Notitie

Contactpersoon Juul Osinga
Datum 1 juli 2026
Kenmerk N001-1306164JUU-V01-hgm-NL

Addendum op Notitie Reikwijdte en Detailniveau RWZI Amsterdam West

Figuur 5.1 Schematische weergave toepassing inDENSE® technologie waterlijn

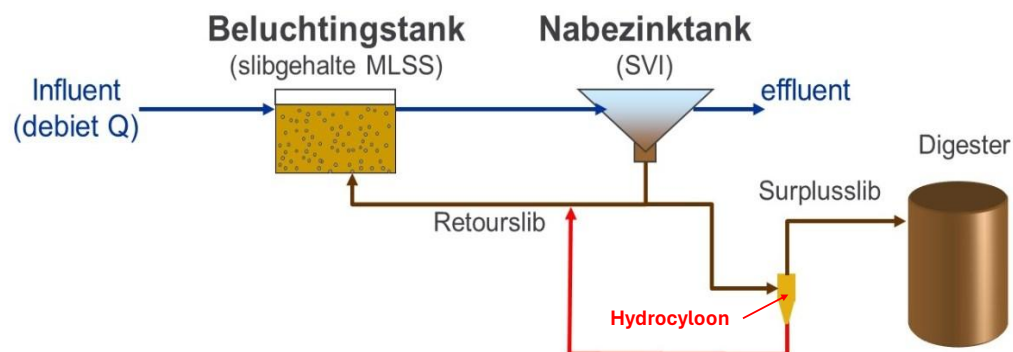
Voor de uitbreiding van de capaciteit van de waterlijn is het voornemen om de inDENSE® technologie toe te passen op de huidige zuivering (zeven straten). InDense is een innovatief proces om de biologische capaciteit van de waterbehandeling te vergroten, zonder dat er tankvolume bij hoeft te worden gebouwd. De biomassa uit de actief slibtanks wordt hierbij door pompen en hydrocycloons gescheiden in een iets lichtere en iets zwaardere fractie. De iets lichtere fractie wordt uit de waterbehandeling verwijderd, de iets zwaardere fractie gaat terug naar de actief slibtanks. Op deze manier wordt de biomassa steeds beter bezinkbaar. Het voordeel daarvan is dat er hogere biomassa gehalten in de actief slibtanks vast gehouden kunnen worden, zonder verder uitbreiding van actief slibtanks of nabezinktanks. Het proces is op 1 van de 7 zuiveringsstraten full scale getest en werkt goed. Het proces wordt daarom uitgebreid naar alle zuiveringsstraten. Verwacht wordt dat met dit proces de biologische capaciteit met een factor 1,4 toe zal nemen, van 1 miljoen i.e. naar 1,4 miljoen i.e.

In de volgende figuur is het proces schematisch weergegeven.

Figuur 5.2 Locatie bestaande RWZI, de nieuw te bouwen slibontwateringsinstallatie

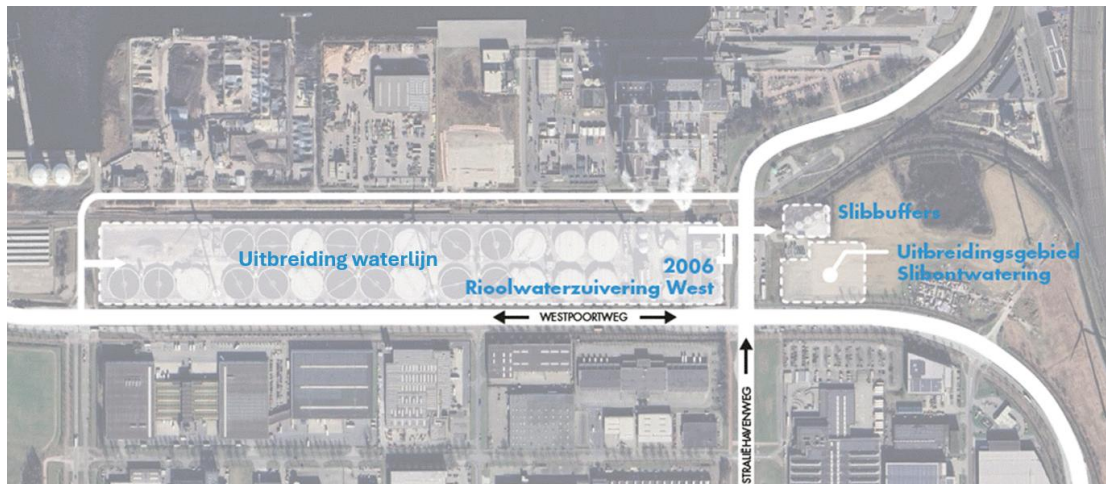
In de huidige situatie zijn er 4 centrifuges in bedrijf in het slibontwateringsgebouw (SOG) aan de westzijde van de Australiëhavenweg. De centrifuges zijn oud, moeten vervangen worden en hebben te weinig capaciteit voor de komende 15 jaar. Daarom wordt er aan de oostzijde van de Australiëhavenweg een nieuwe slibontwateringsinstallatie (SOI) gebouwd, met daarin naar verwachting 6 tot 8 schroefpersen. Schroefpersen hebben minder elektriciteit nodig dan centrifuges. Rond de nieuwe schroefpersen komt een gebouw. De slibontwateringsinstallatie is de laatste stap in de slibverwerking. Met deze installatie wordt het overtollig water verwijderd uit het uitgegist slib van de slibgistingstanks. Hierdoor wordt het volume en gewicht van het slib verminderd waarna het geschikt is voor transport naar slibverwerkingsinstallatie HVC in Alkmaar.

De locatiekeuze voor de nieuwe slibontwateringsinstallatie is gevallen op het perceel ten zuiden van de CSI/Slibbuffers op een kavel wat al in het bezit is van Waterschap AGV. In de onderstaande afbeelding is de beoogde locatie van die nieuwe slibontwatering weergegeven. De beoogde locatie is momenteel onbebouwd grasland.
